令和5年7月7日 公告

淀川消防署東三国出張所待機室その他改修工事

図面の一部に記載誤りがありました。下記正誤表をご確認ください。

| 縮 尺 | 1/50 | 通し番号 | 3 | 図面番号 3/11 |

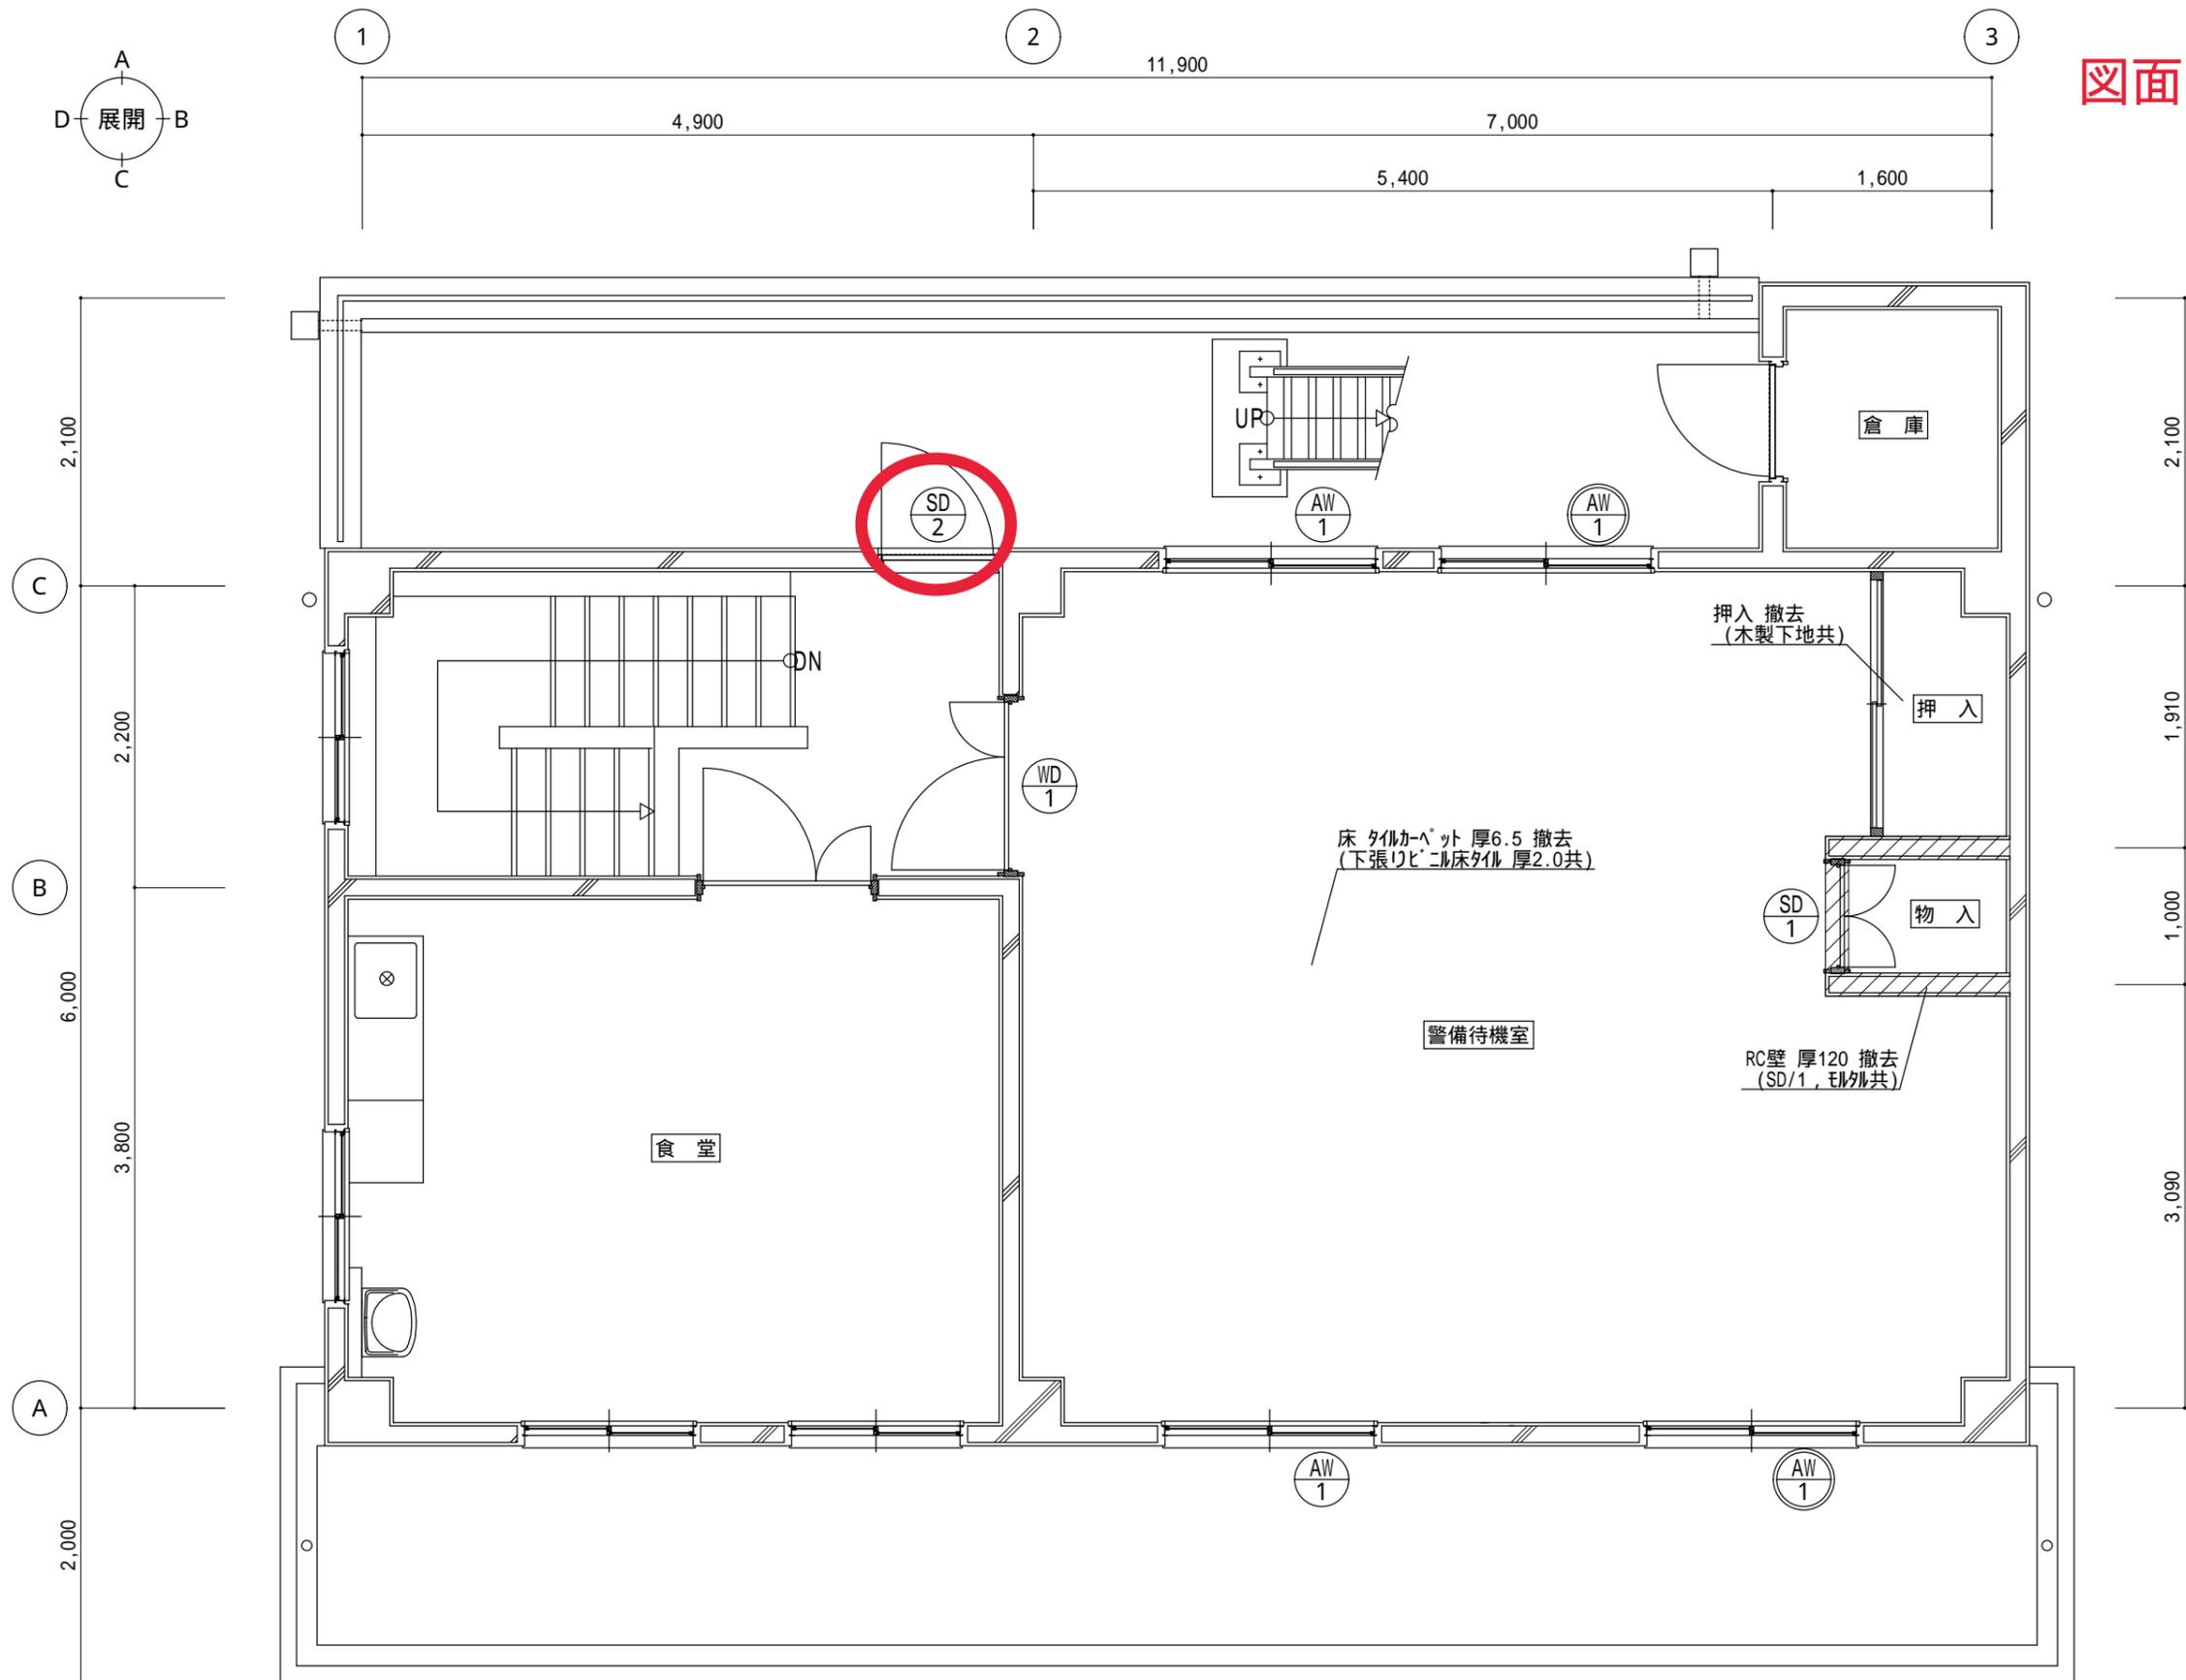
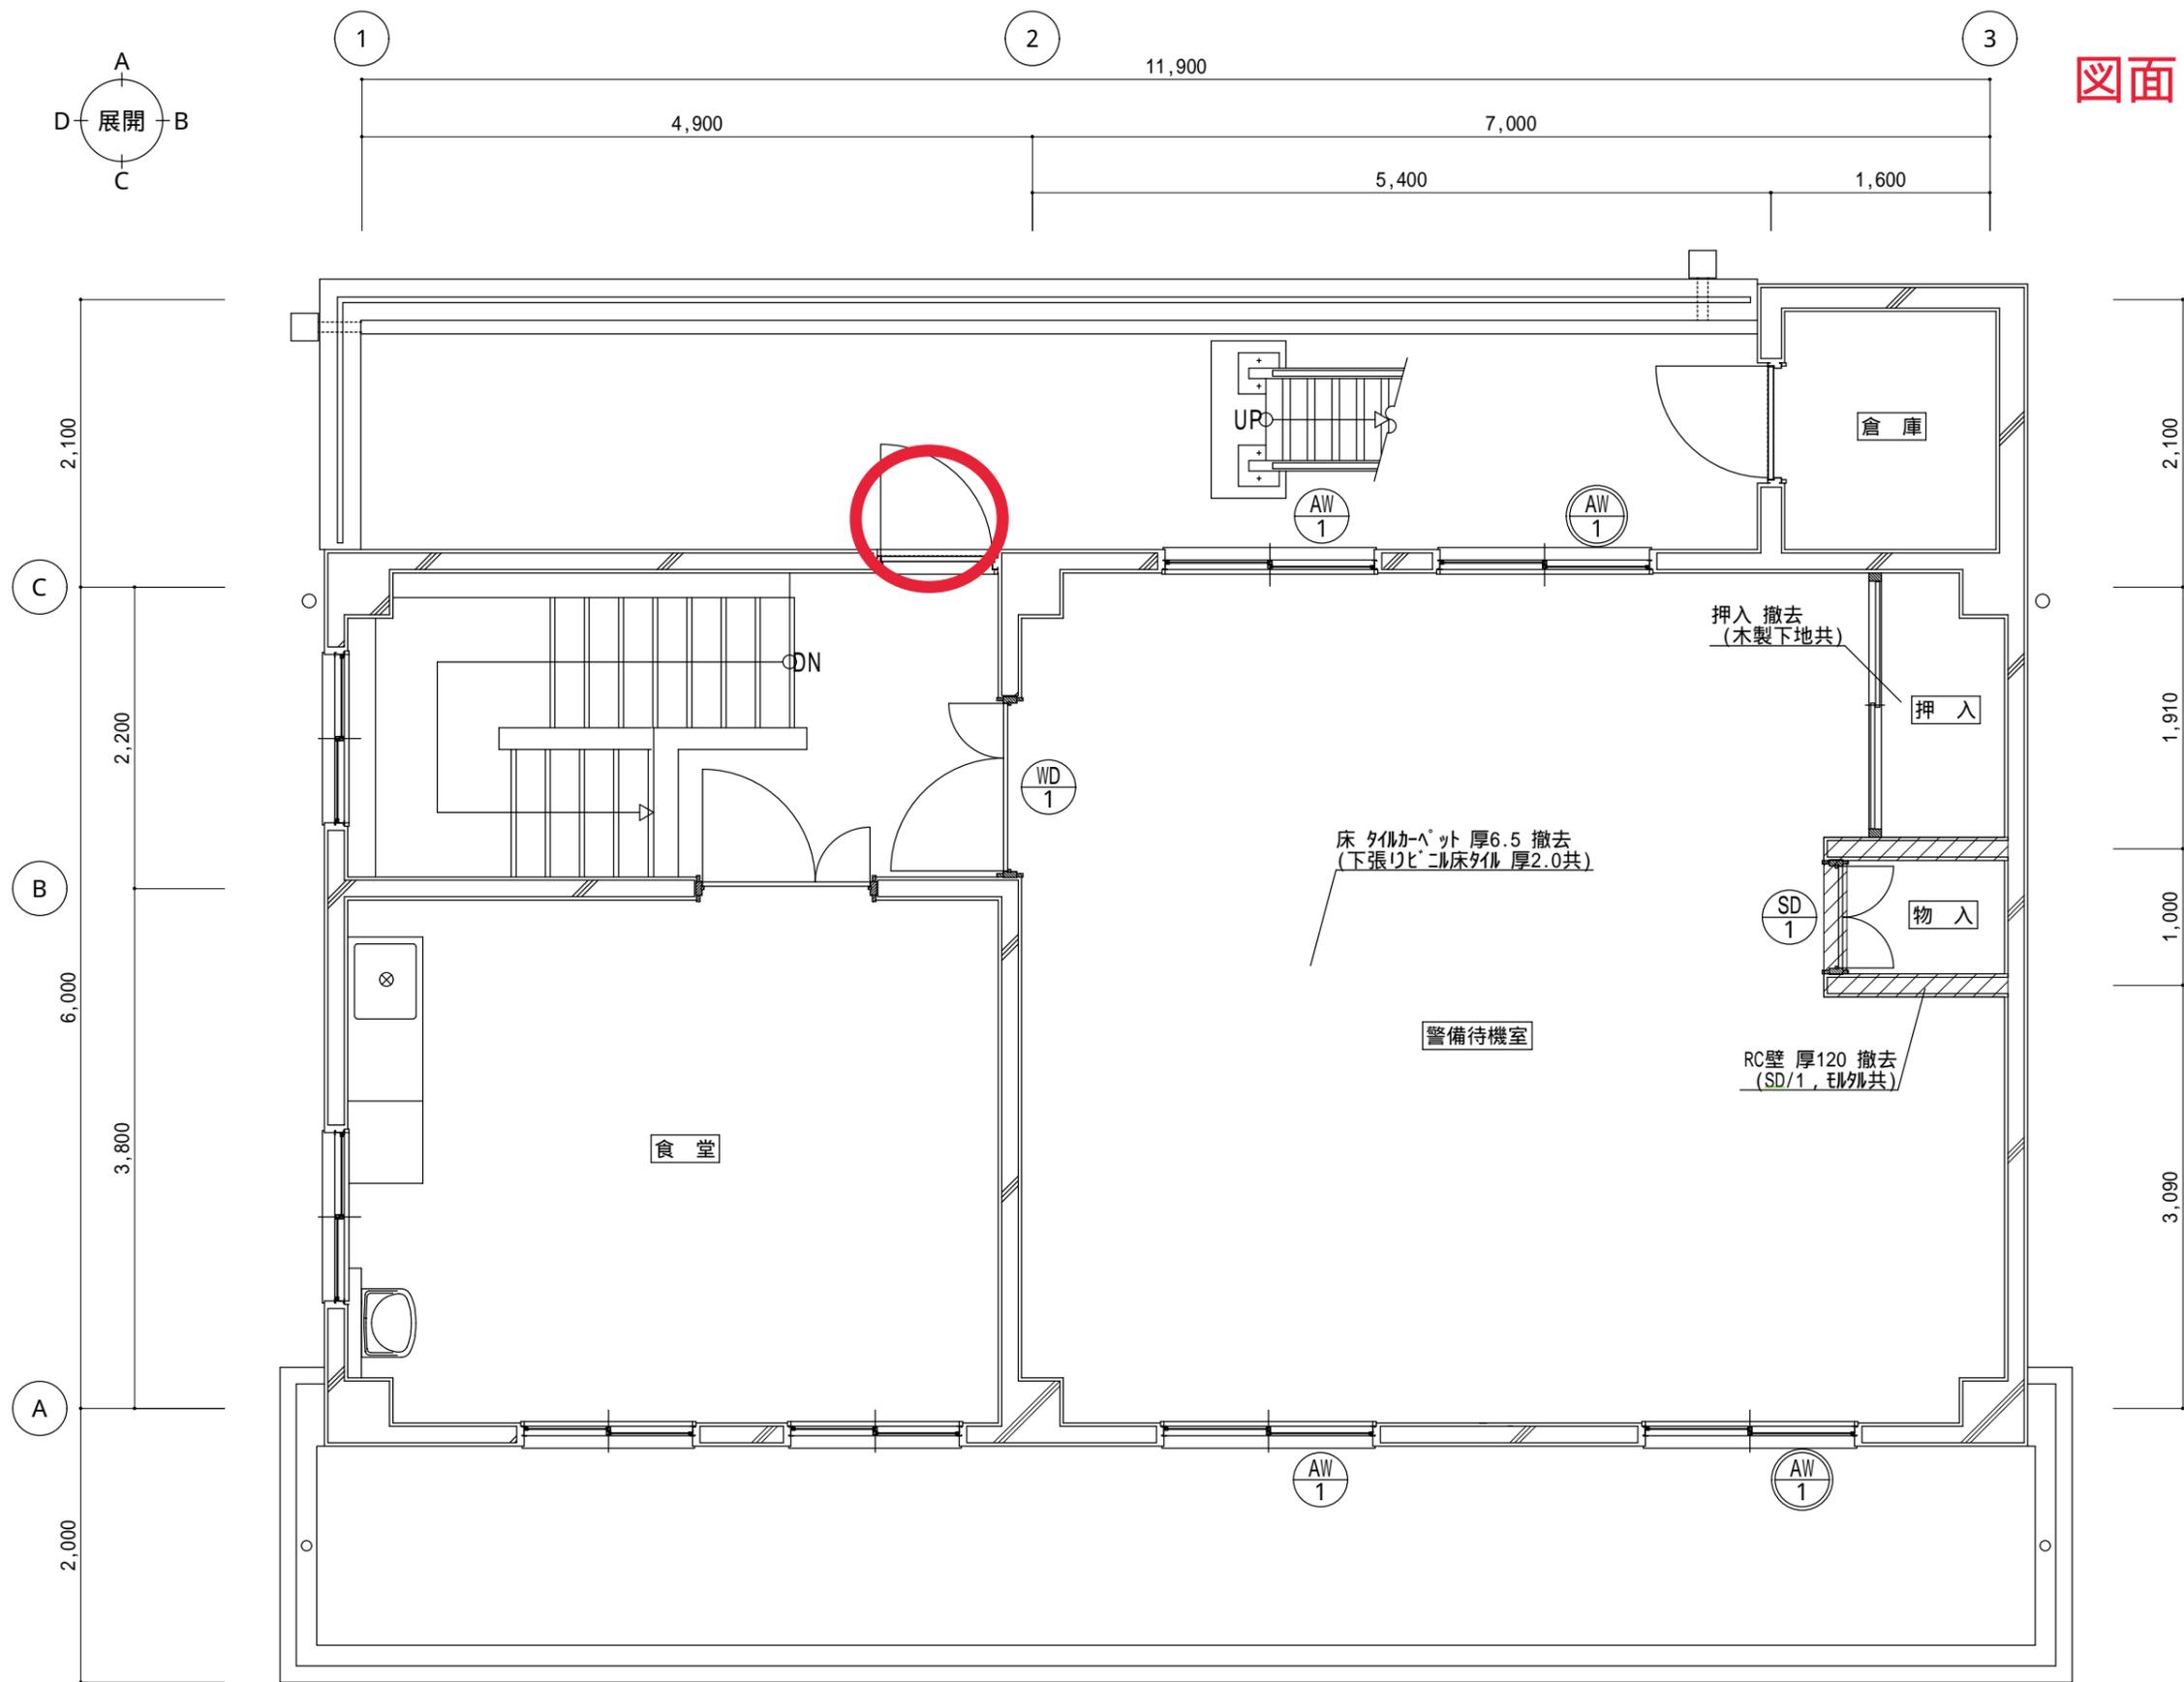
| 訂正箇所 | 誤 | 正 |
|------------------------------|---|--------|
| 図面番号 2/11、3/11、6/11、11/11 | | 別紙のとおり |
